議案第65号

工事請負変更契約の締結について（森林基幹道西彼杵半島線災害復旧工事（3号箇所））

令和5年9月8日 提出

平面図

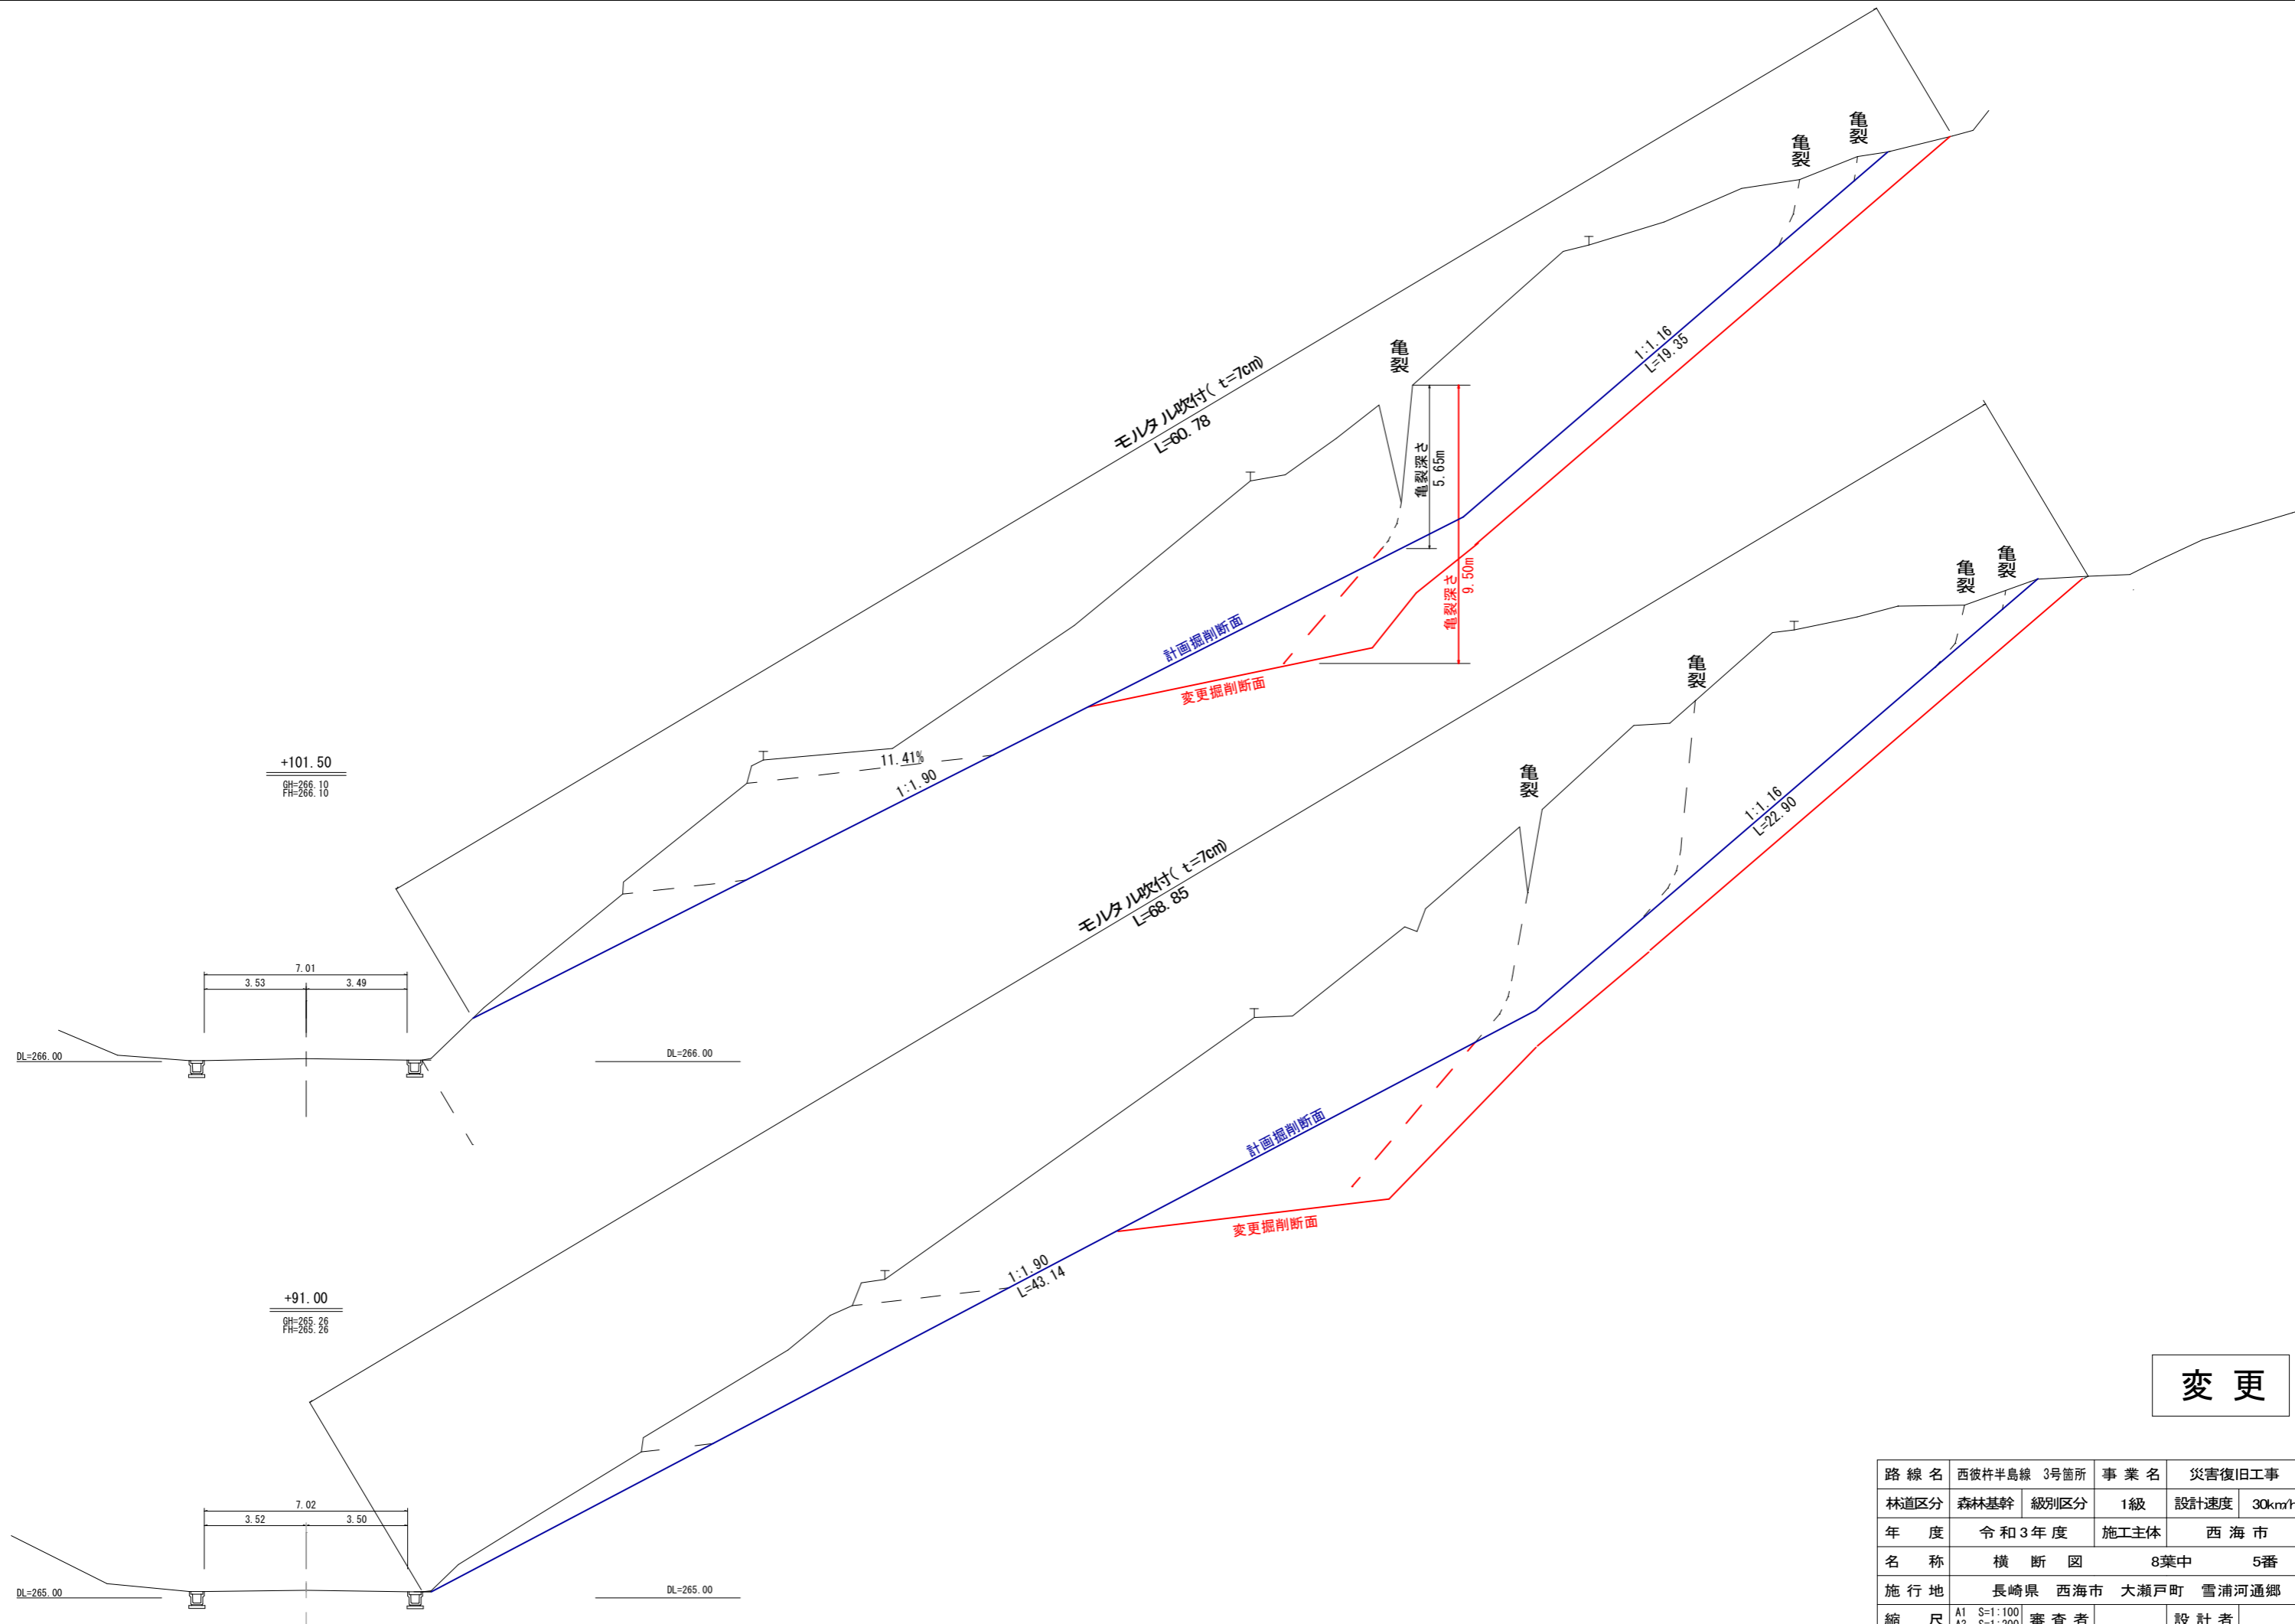
- 【追加】植生マット工
 - 植生マット工面積 A=328.3㎡
 - 吸出防止材面積 A=328.3㎡
- 【追加】植生マット法切工 V=37.7m³
 - 礫質土 V=7.8m³
 - 崩土 V=24.9m³

モルタル吹付工 (t=7cm)

A=6211.3㎡
A=6012.1㎡

変更
